福島第一原子力発電所 特定原子力施設に係る実施計画変更比較表（使用済燃料乾式キャスク仮保管設備）

福島第一原子力発電所 特定原子力施設に係る実施計画変更比較表（使用済燃料乾式キャスク仮保管設備）

図 1-2 キャスク仮保管設備配置概略図（単位：m）

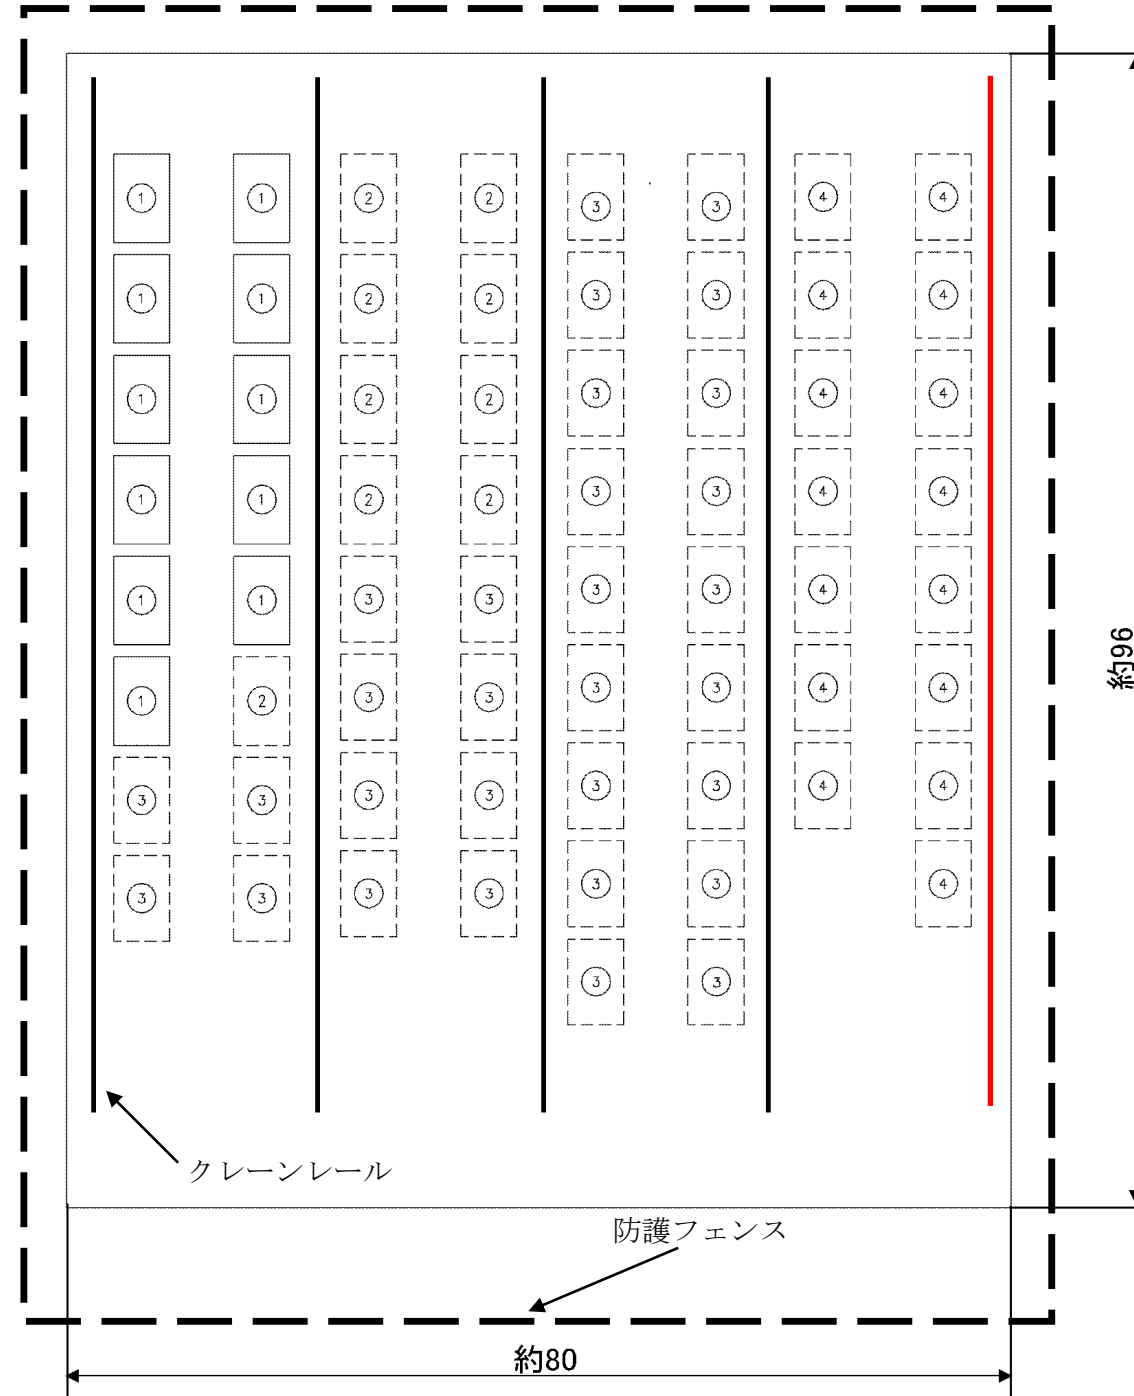
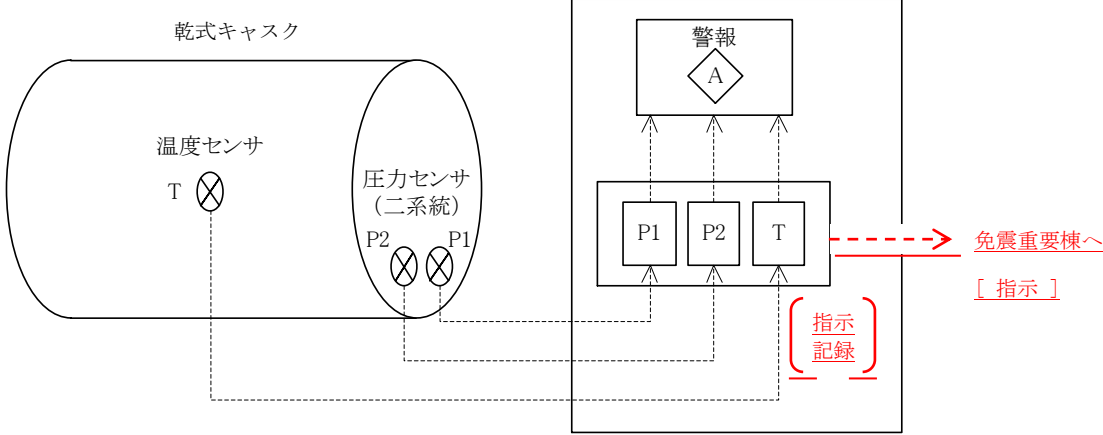
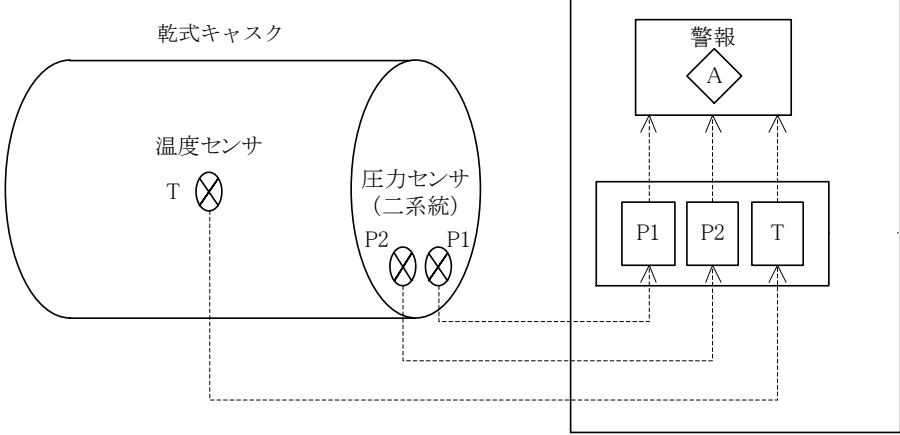
①②	乾式貯蔵キャスク	20基
③	輸送貯蔵兼用キャスク	30基
④	輸送貯蔵兼用キャスク(将来設置)	15基

①②	乾式貯蔵キャスク	20基
③④	輸送貯蔵兼用キャスク	45基

クレーンレール追設に伴う変更

輸送貯蔵兼用キャスク B の増設に伴う変更

図 2-2 エリア放射線モニタ配置図

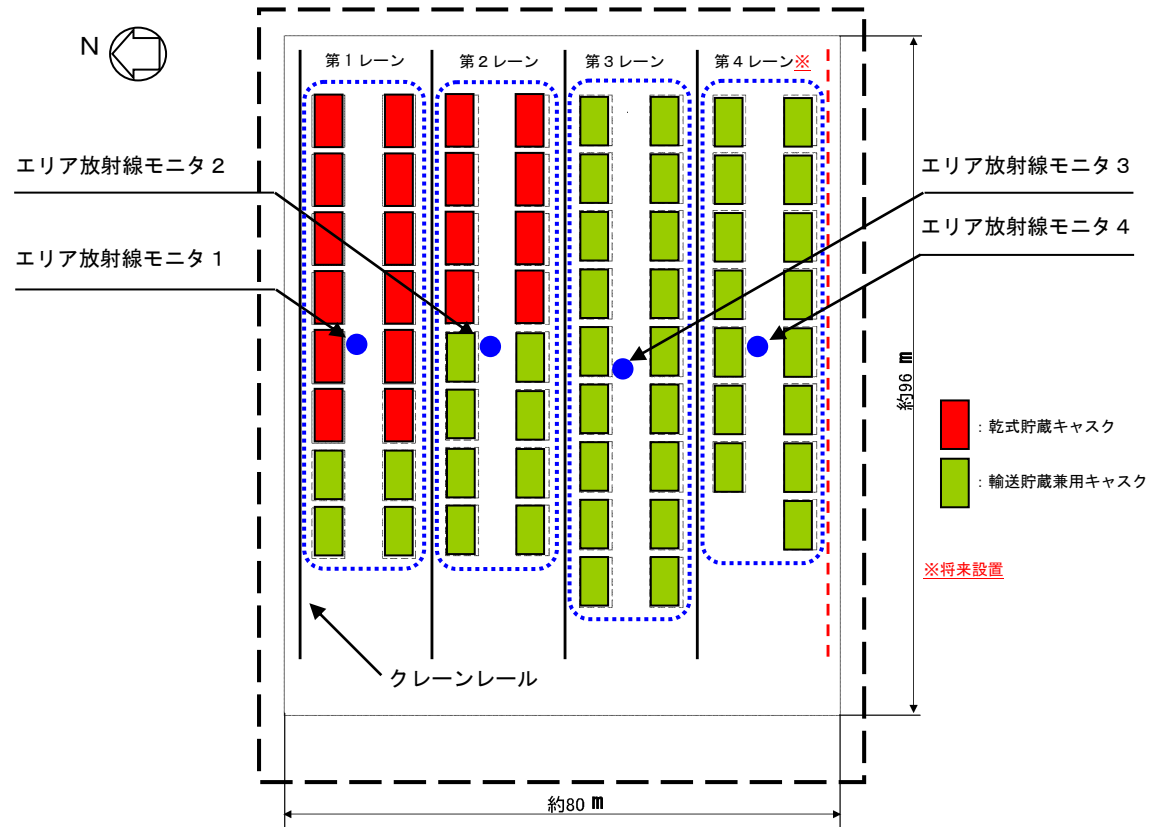
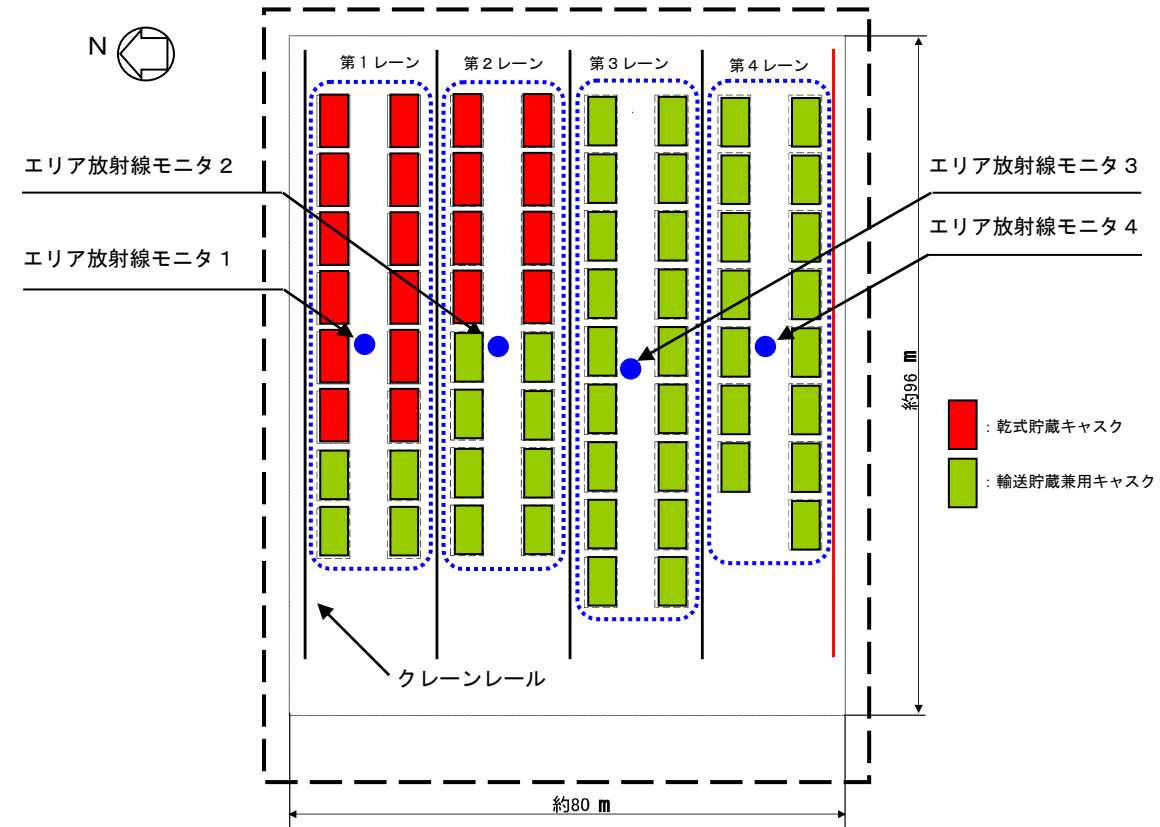
クレーンレール追設に伴う変更, 及びエリア放射線モニタの増設に伴う変更
